NUOVO SVINCOLO AUTOSTRADALE DI VADO LIGURE

INTEGRAZIONE ALLA RICHIESTA DELLA CTVA N.741

Allegato 3 - Sistema di monitoraggio frana 'zona cappio'

SISTEMA MONITORAGGIO FRANA "ZONA CAPPIO"

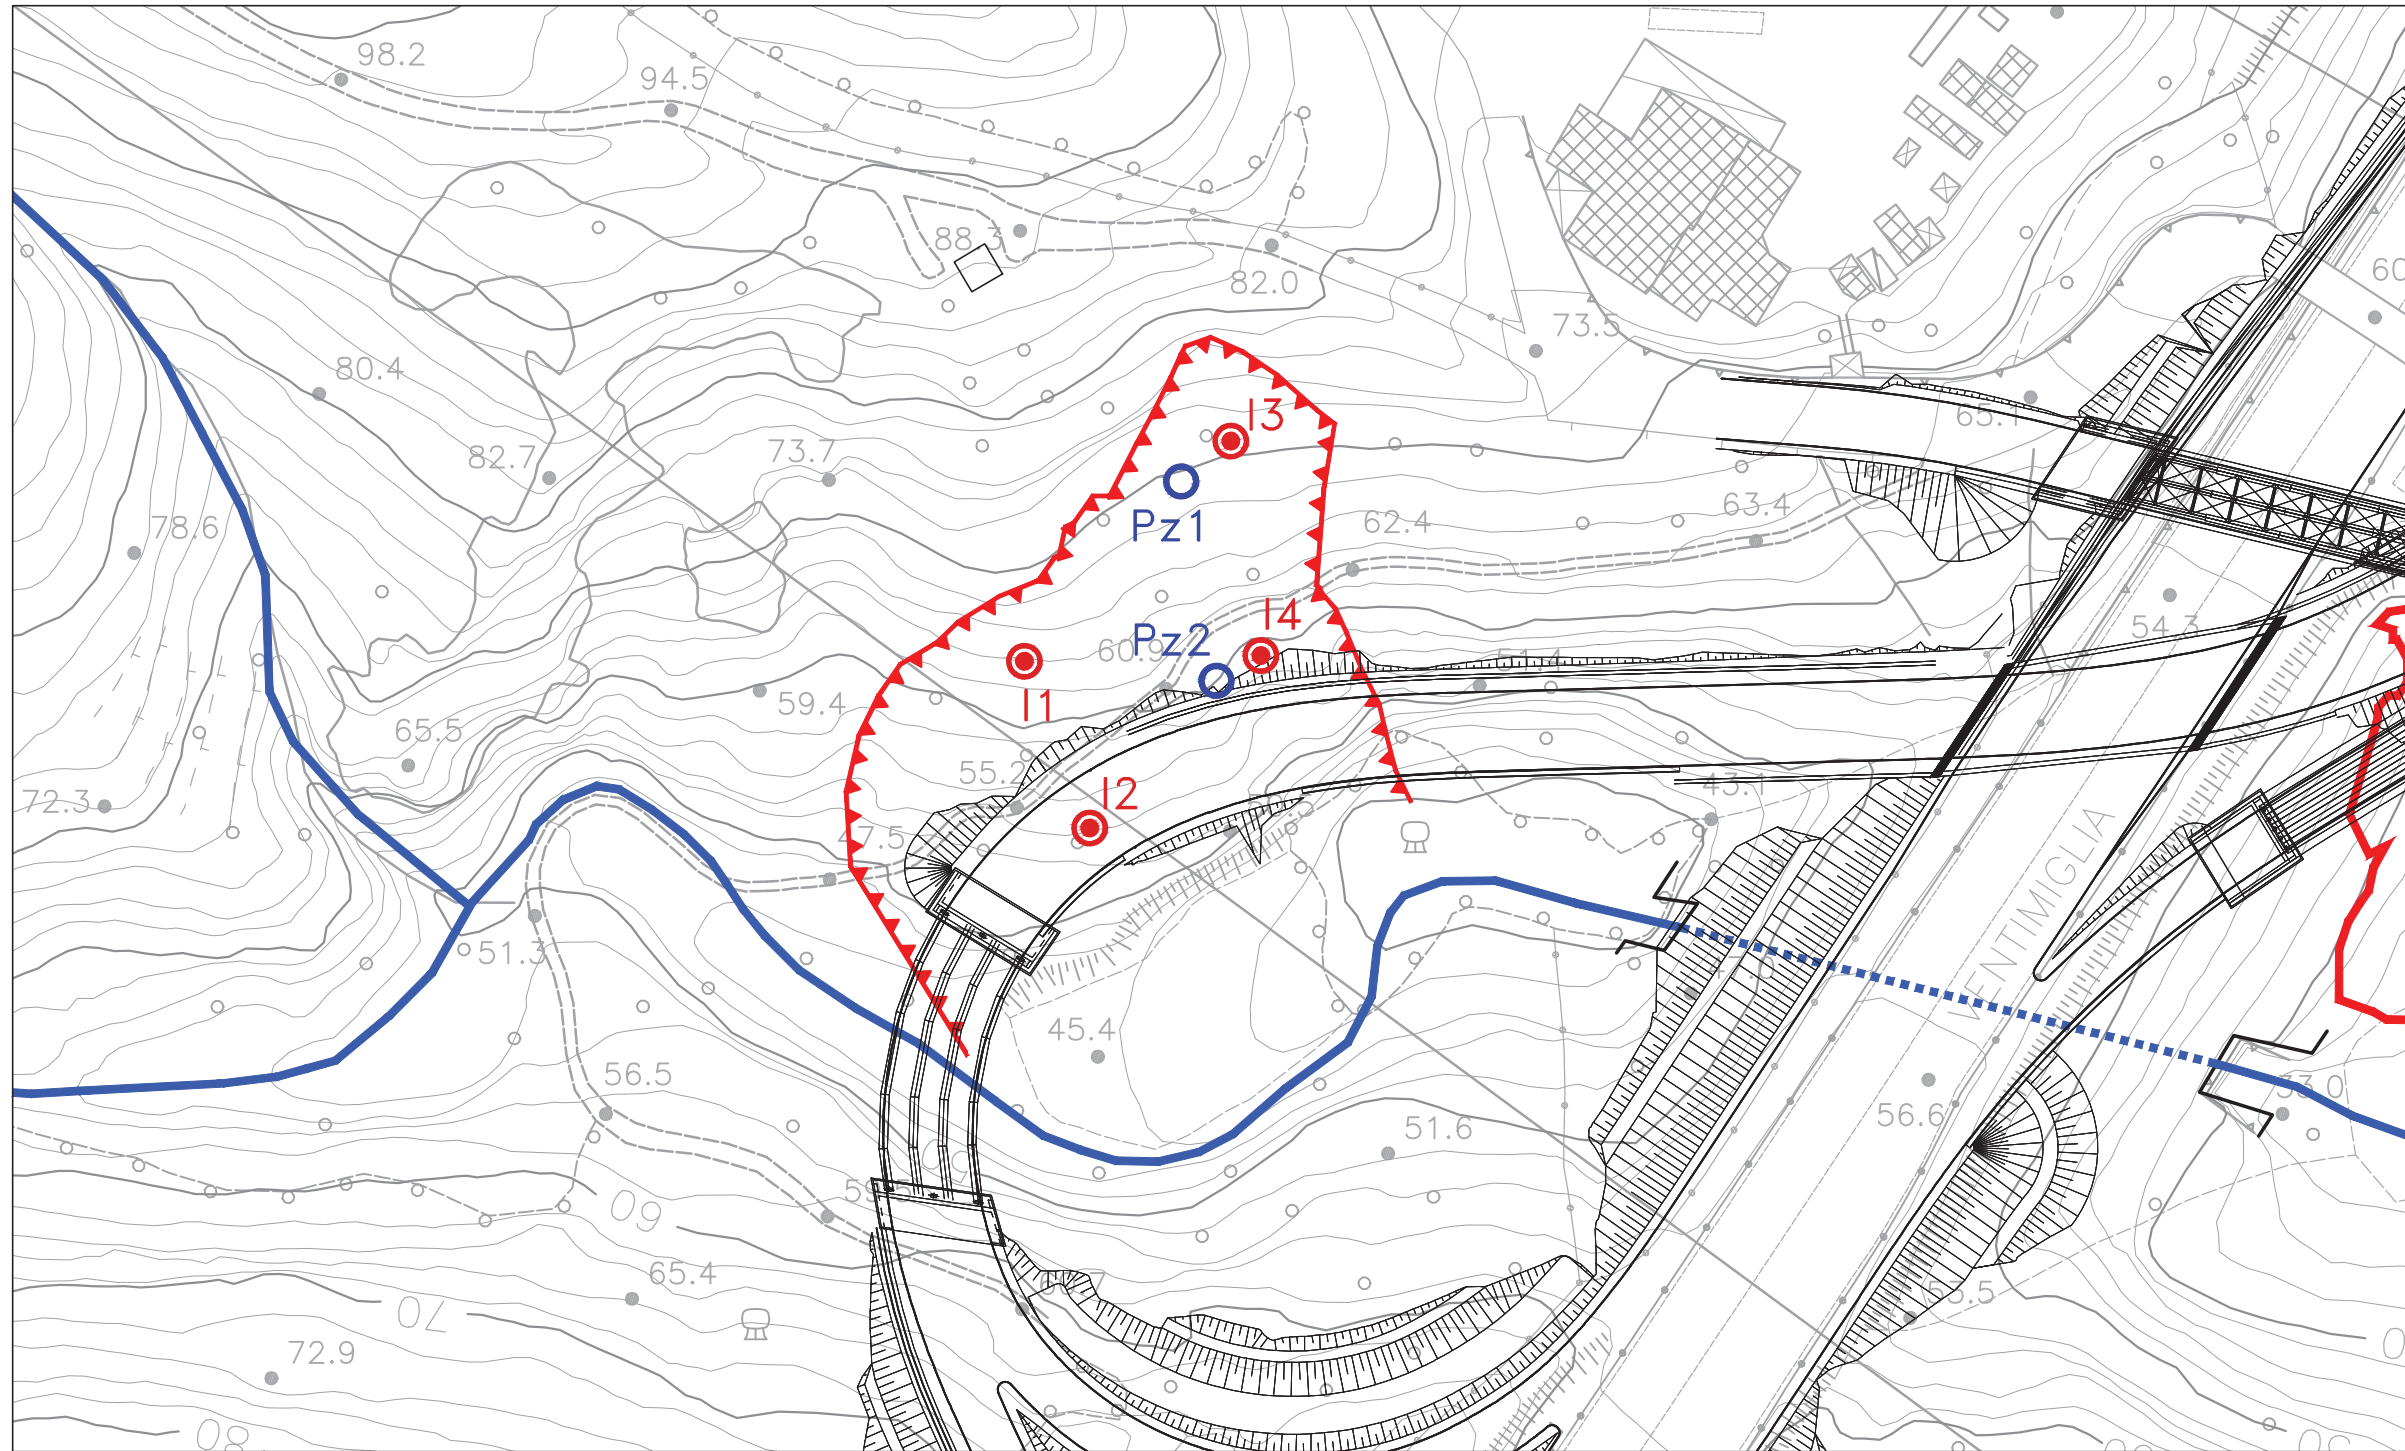
Il documento discende da quanto prescritto nella Delibera CTVA 0000741.24-01-2023, in particolare nel Capitolo 3 – Suolo. Infatti, nell’ osservazione 3.2 si legge ‘[...] il corpo di frana denominato *Frane Cappio – Dissesto (A)* non è sufficientemente analizzato [...]’.

Il sistema di monitoraggio installato è in linea con lo schema inserito nella Relazione Geologica sopra citata e in particolare prevede:

- 4 tubi inclinometrici, di lunghezza 20 metri ciascuno
- 2 tubi piezometrici, di lunghezza 20 metri ciascuno, attrezzati con sensori di lettura in continuo del livello dell’acqua.

Oltre alla lettura di zero iniziale sono ad oggi previste 5 letture di controllo in modo da coprire un periodo di monitoraggio di circa 1 anno; la frequenza delle letture potrà comunque essere variata in funzione dei risultati ottenuti e della piovosità stagionale.
